**SUAP- VALLEDORO**

**PROGETTO DI AMPLIAMENTO DI SUPERFICIE PRODUTTIVA (SLP)**

## **INTEGRAZIONE**

### **RAPPORTO PRELIMINARE**

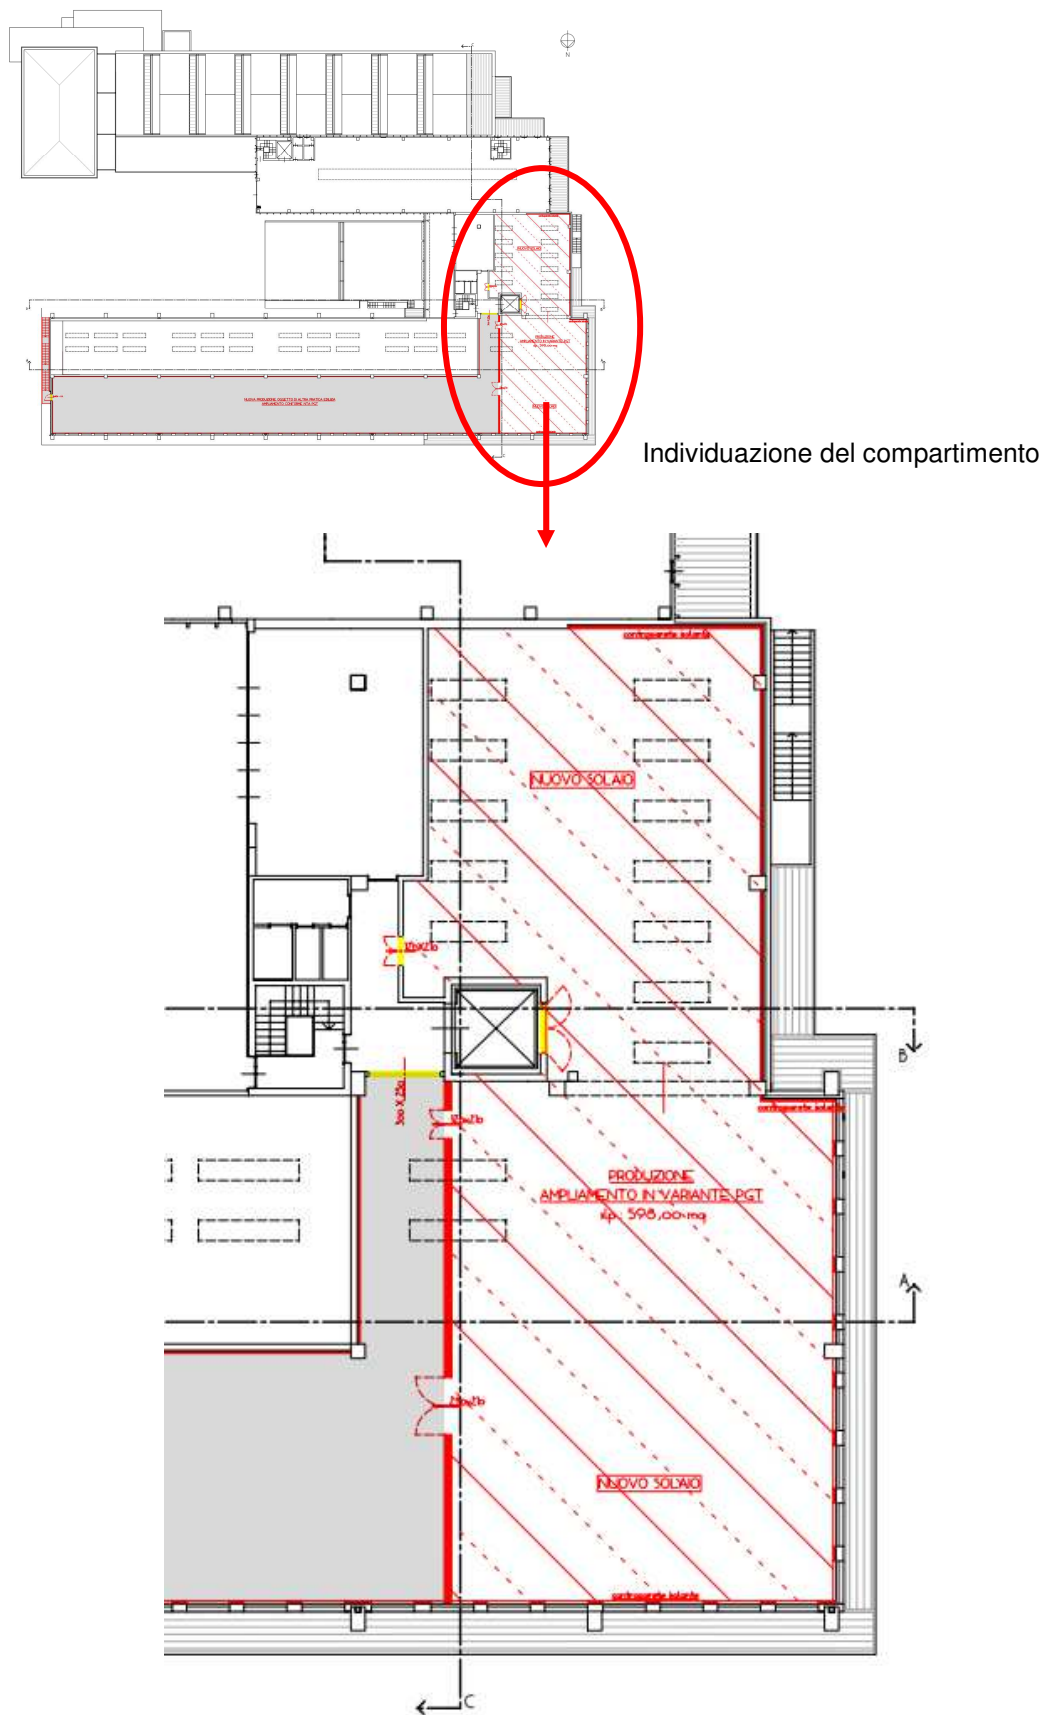
- 1 – *“.....l'intervento proposto, composto da una parte di SIp conforme al Pgt di 955 mq e la restante di 598 mq in variante al Pgt, riguarda un comparto produttivo dell'edificio che nei documenti di progetto si presenta senza soluzione di continuità. **Si richiede pertanto che i proponenti chiariscano se effettivamente il rapporto ambientale riguardi l'insieme di questa unità produttiva oppure esclusivamente la porzione che si intende ampliare in variante urbanistica.** Si specifica che in quest'ultimo caso la porzione di ampliamento dovrà essere fisicamente identificabile e separabile dalla parte conforme urbanisticamente in modo tale da poter valutare compiutamente tutti gli effetti prodotti dalla variante sull'ambiente in maniera circostanziata.”*

al fine di identificare fisicamente e separare la parte conforme urbanisticamente, da quella proposta in variante, così da poter valutare compiutamente tutti gli effetti prodotti sull'ambiente esclusivamente dall'ampliamento della slp in variante ed in maniera circostanziata,

**il progetto di ampliamento viene integrato con la previsione di una parete interna di compartimentazione che:**

- **suddivide gli ambienti in maniera certa**
- **determina l'isolamento degli eventuali effetti in termini di rumore dell'attività produttiva che si insedierà nella porzione di slp in variante**
- **implica l' autonomia funzionale del layout produttivo sebbene in collegamento con il piano terra già funzionante attraverso un montacarichi esistente.**
